## Contribution des Naturalistes en lutte

### Présentation des naturalistes en lutte :

Le dossier de dérogation a été mis en ligne le lundi 7 octobre dans la matinée. Il comporte un nombre colossal d'informations, statuant sur le sort d'un milieu riche, présentant de forts enjeux et une forte sensibilité pour nombre d'espèces. Il se compose de deux volets : un volet aéroportuaire et un volet desserte. Le premier se compose de 15 fichiers totalisant 1 393 pages, et le second 13 fichiers de 819 pages, pour un total de 785 Mo d'informations et 2 212 pages. Sur ces 28 fichiers, 18 sont au format A3, soit un nombre de pages effectives de 4 247 ! (les premières de couvertures n'étant pas considérées comme une double page).

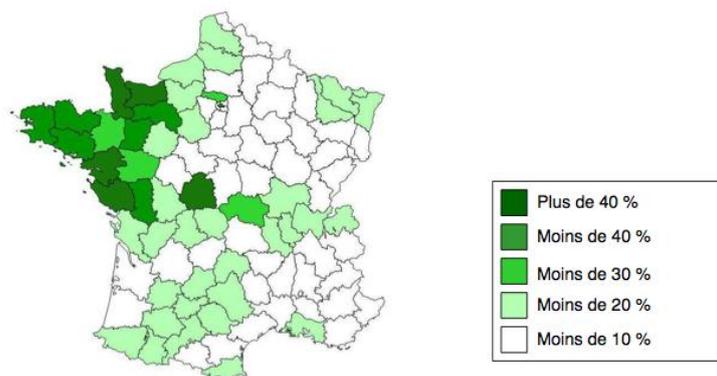
2. **Dans son application** (et à plus forte raison que la méthode utilisée n'est pas adéquate). Les pétitionnaires ne peuvent pas prétendre avoir réellement tout fait pour réduire leurs impacts sur l'environnement notamment en réduisant la surface utilisée. Comme nous le démontrions précédemment, AGO et DREAL n'ont pas choisi la solution d'aménagement la moins impactante pour l'environnement en amont. Mais, en second lieu, AGO et DREAL n'ont pas non plus tiré les conséquences indispensables des conclusions de la commission du dialogue. Dans sa 12<sup>e</sup> recommandation, la commission du dialogue écrit *« il importe de réduire autant que possible les surfaces artificialisées ou neutralisées pour l'agriculture : réduire la surface des parcs de stationnement en diminuant la surface moyenne par place et en augmentant la part de places de stationnement en silo lorsque les besoins atteindront 7500 places. Geler au moins 250 ha des surfaces dites aménageables pendant un temps suffisamment long pour permettre de vérifier l'efficacité des mesures compensatoires mises en œuvre pour la réalisation du chantier de première phase. Réduire les surfaces dites aménageables à terme destinées à accueillir des activités, 200 ha de zones d'activités étant projetées à proximité du site et AGO n'ayant pas vocation à accueillir un volume important de fret. Chercher à valoriser les délaissés de terrain de plus d'un ha. Examiner la possibilité de resserrer le barreau routier dans la partie Est au plus près de l'emprise de la concession quitte à renoncer au concept de route apaisée. »*. Aucune des remarques de la commission du dialogue qui visent à réduire l'incidence environnementale du programme aéroportuaire n'a été prise en compte dans le dossier de demande de dérogations.

Nous estimons donc que les pétitionnaires n'ont pas envisagé la partie « évitement » de la doctrine du ministère de l'écologie, et ont négligé la partie réduction. Nous pensons que les pétitionnaires doivent reprendre leur projet du départ en envisageant la notion d'évitement dans sa globalité, et réduire, réellement et sérieusement, les impacts du programme aéroportuaire.

<sup>61</sup> p. 177, Biotope AGO, 2012 - Futur Aéroport du Grand Ouest Dossier de demande de dérogation au titre des articles L411-2 et R 411-6 à 14 du Code de l'environnement PIECE A – CADRE GENERAL, PRESENTATION DES AMENAGEMENTS, ETAT DES LIEUX.

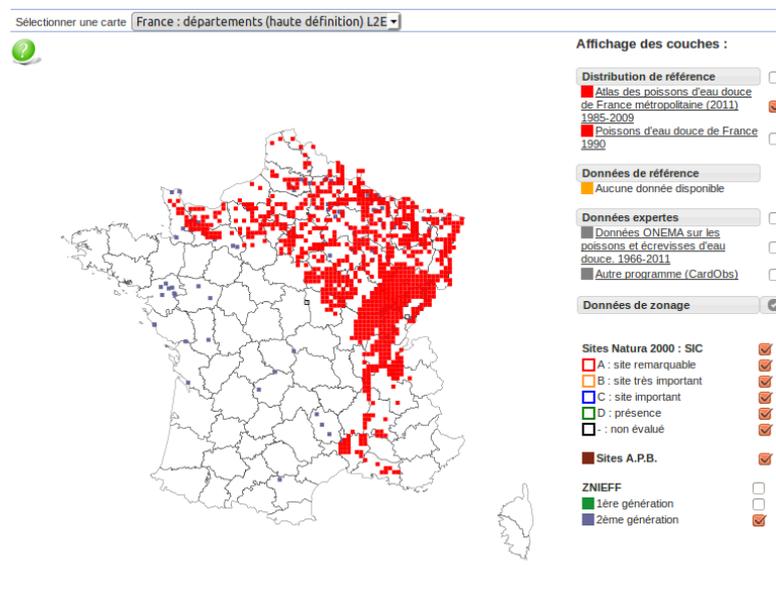
Il est scandaleux de constater que face à l'absence de données liées à l'insuffisance de cette expertise, il est conclu qu'aucune demande de dérogation, ni mesure compensatoire ne sont nécessaires. Nous considérons que cette expertise est invalide et explique la demande dans le rapport d'experts scientifiques de poursuivre sur deux ans les études et investigations sur la zone. Nous rappelons en effet que l'avis du CNPN « *recommande, conformément [au rapport du collège d'experts scientifiques relatif à l'évaluation de la méthode de compensation des incidences sur les zones humides], la réalisation de compléments à l'état initial sur une période d'au moins deux années, et, en toute logique, l'examen des mesures compensatoires sur la base d'un état initial complet et actualisé* ».

Répartition de la Lamproie de Planer (source INPN)

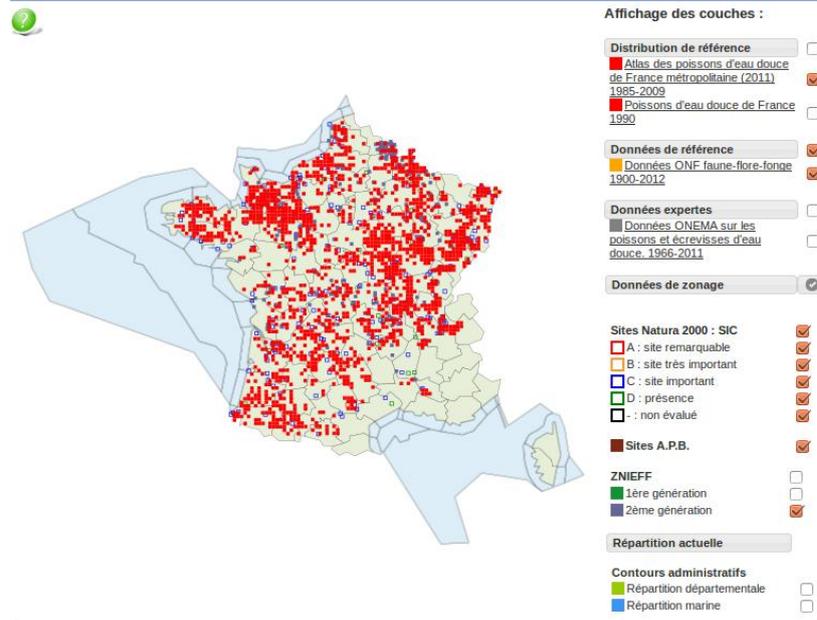
Ces espèces sont rares, d'autant plus dans le département de la Loire-Atlantique (respectivement 15, 8 et 7 données de présence dans le département pour la Lamproie de Planer, la Truite fario et le Chabot sur 72 inventaires réalisés par l'ONEMA entre 2000 et 2010). Ainsi, une attention toute particulière aurait dû leur être prêtée alors même que leur présence a été signalée par l'ONEMA sur au moins un, voire les deux bassins versants.
